Oggetto: [ID_VIP 7644] Procedimento di Valutazione di Impatto Ambientale, ai sensi dell'Art. 23 del D.Lgs. 152/2006 e ss.mm.ii., relativa al progetto per la realizzazione di un impianto agrivoltaico denominato "ASCOLI 40" e delle relative opere di connessione alla rete elettrica RTN, avente una potenza complessiva pari a 40 MW, ubicato nel Comune di Ascoli Satriano (FG) – Richiesta di Integrazioni "Ministero della Cultura Direzione Generale Archeologia, Belle Arti e Paesaggio – Servizio V" [MIC|MIC_DG-ABAP_SERV V|19/05/2022|0018800-P|34.43.01/209.65.5/2021]

Nello specifico si riscontra il punto 5 di suddetta richiesta di integrazioni, cit. *"Si richiedono chiarimenti sul calcolo dell'IPC, elaborato ai sensi del Tema V – Impatti cumulativi sul suolo e sottosuolo della D.D. 162/2014, in quanto non risulta plausibile l'indice pari a 0,53%"*.

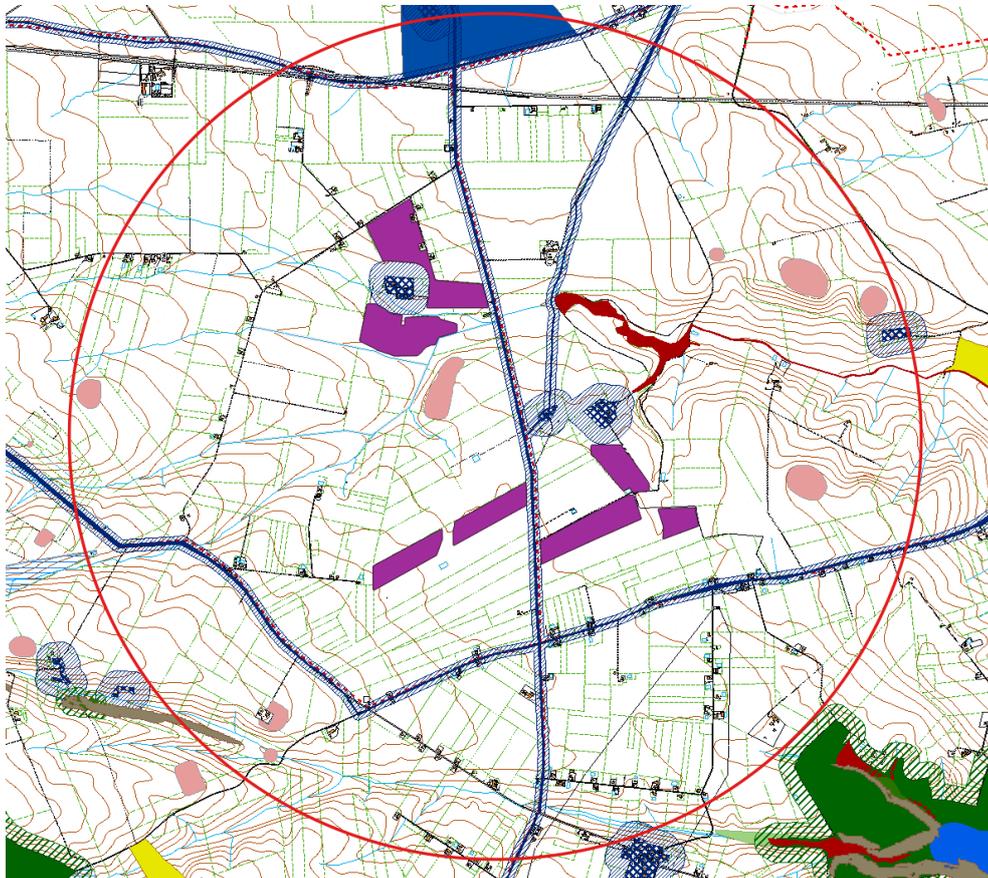
Nello specifico, con nota MIC|MIC_DG-ABAP_SERV V|19/05/2022|0018800-P|34.43.01/209.65.5/2021 il Ministero Della Cultura – Direzione Generale Archeologia, Belle Arti e Paesaggio (Servizio V), al punto 5, riterrebbe "non plausibile" il valore dell'IPC pari a 0,53% calcolato mediante il "Criterio A" come meglio specificato nel paragrafo seguente.

Tracciato il cerchio con raggio R_{AVA} , vengono individuate le aree non idonee (in viola le aree di impianto ASCOLI 40):

La superficie ricalcolata, con maggior precisione, delle aree non idonee individuate nel raggio R_{AVA} è pari a:

$$S_{non_idonee} = 1.135.373,87 \text{ m}^2$$

L'area AVA (correttamente calcolata) è dunque pari a:

$$AVA = (22.871.684,34 - 1.135.373,87) \text{ m}^2 = 21.736.310,47 \text{ m}^2$$

Alla luce delle nuove misurazioni, l'IPC risulta quindi pari a:

$$IPC = 100 \times (635.323,30 / 21.736.310,47) = 2,92 (< 3\%)$$

L'IPC risulta dunque inferiore al limite fissato del 3%.
